**Всемирный форум для согласования правил
в области транспортных средств**

Рабочая группа по пассивной безопасности

**Правила № 129 (усовершенствованные
детские удерживающие системы)****Предложение по дополнению 1 к поправкам серии 02
к Правилам № 129****Представлено экспертом от Франции***

Рис. 1

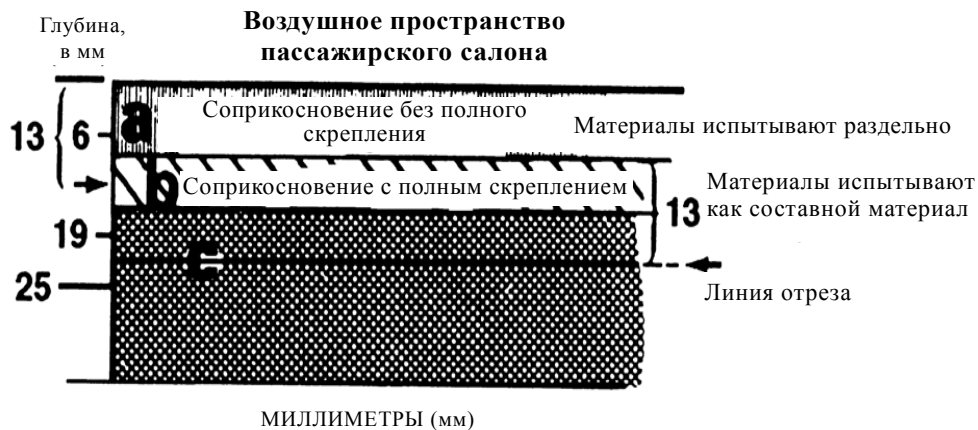
1. **Определения**
 "Воздушное пространство пассажирского салона" означает пространство в пассажирском салоне, которое обычно содержит регенерируемый воздух.
2. **Отбор материалов (см. рис. 1 ниже)**
 - 2.1 Любая часть однородного или составного материала, расположенная в пределах 13 мм воздушного пространства пассажирского салона, должна отвечать требованиям пункта 6.1.6.
 - 2.1.1 Любой материал, который не прикреплен к другому(им) материалу(ам) в каждой точке соприкосновения, должен отвечать требованиям пункта 6.1.6, когда он подвергается испытаниям раздельно.
 - 2.1.2 Любой материал, который прикреплен к другим материалам в каждой точке соприкосновения, должен отвечать требованиям пункта 6.1.6, когда он подвергается испытаниям вместе с другим(ми) материалом(ами) как составной материал.

Материал А не прикреплен к материалу В в месте их соприкосновения и испытывается раздельно.

Часть материала В расположена в пределах 13 мм воздушного пространства пассажирского салона, и материалы В и С скреплены в каждой точке соприкосновения; поэтому материалы В и С подвергают испытаниям как составной материал.

Разрез в материале С делается таким образом, чтобы получить образец толщиной 13 мм, как это показано на рис. 1.

Рис. 2
Все размеры приведены в миллиметрах (мм)

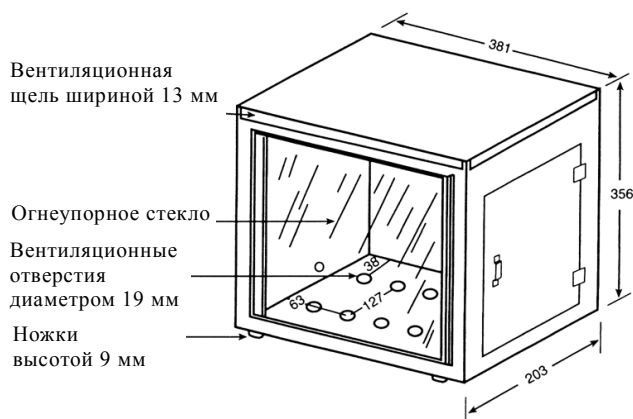
3.1 Испытание проводят в металлической камере в целях защиты испытательных образцов от сквозняка. Внутренние размеры камеры составляют 381 мм в длину, 203 мм в ширину и 356 мм в высоту. В камере предусмотрено застекленное окошко для наблюдения, расположенное в передней стенке, отверстие, которое может закрываться, для установки в нее держателя с образцом; а также отверстие для подсоединения патрубка газовой горелки. Для целей вентиляции в камере предусмотрены щель шириной 13 мм в верхней части, десять отверстий в основании диаметром 19 мм каждое, а также ножки, чтобы приподнять дно камеры на 10 мм, как это показано на рис. 2.
